MR-J3シリーズサーボアンプ 主回路電源・制御電源・モータ電源用コネクタ変更のお知らせ

発行 日付	2011年7月	件 名	MR-J3シリーズサーボアンプ 主回路電源・制御電源・モータ電源用コネクタ 変更のお知らせ	三菱電機株式会社名古屋製作所 〒461-8670 名古屋市東区矢田南5-1-14 TEL(052)721-2111大代表
----------	---------	--------	---	--

表1 コネクタ変更内容詳細

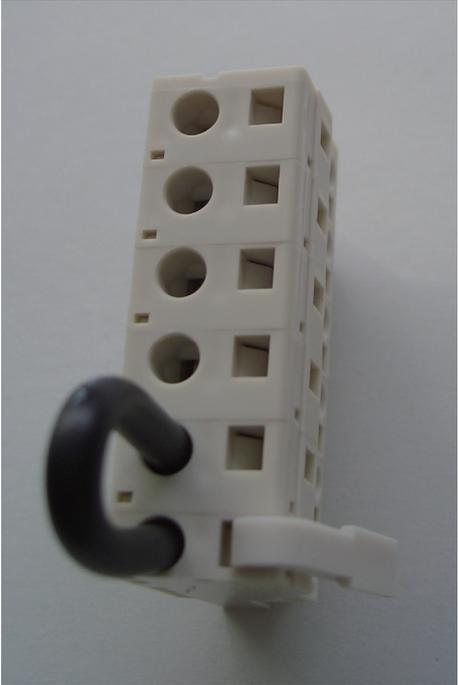
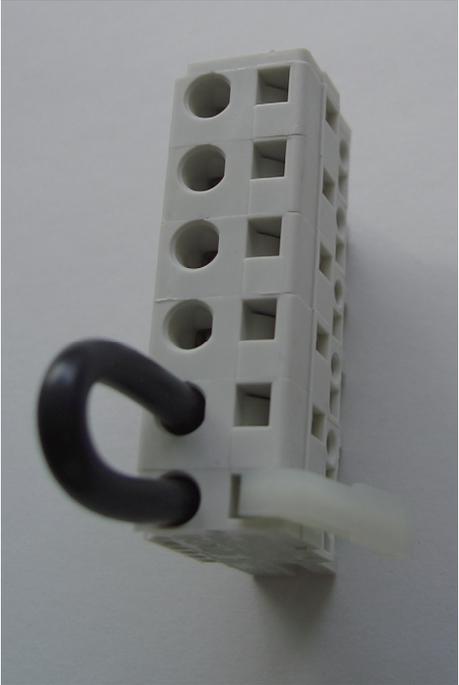
現在、サーボアンプ側及び同梱しております日本モレックス製のコネクタをワゴジャパン製のものに変更致します。詳細は表1をご確認願います。

(1) コネクタ色，形状変更

上記メカ変更によりコネクタ色，コネクタ形状が変更になります。
なお、使用電線については従来の電線と差異はありません。

(2) 挿入治具の変更

上記コネクタメカ変更により付属の挿入治具も変更となります。
なお、作業方法などについては従来のものと変更はありません。

従来コネクタ	新規コネクタ
コネクタメーカー	日本モレックス(株)	ワゴジャパン(株)
形名	CNP1 : 54928-0670 CNP2 : 54927-0520 CNP3 : 54928-0370	CNP1 : 721-206/026-000 CNP2 : 721-105/026-000 CNP3 : 721-203/026-000
外観 (CNP1の例)		
コネクタ色	アイボリー	ライトグレー
挿入治具	54932-0000	231-131
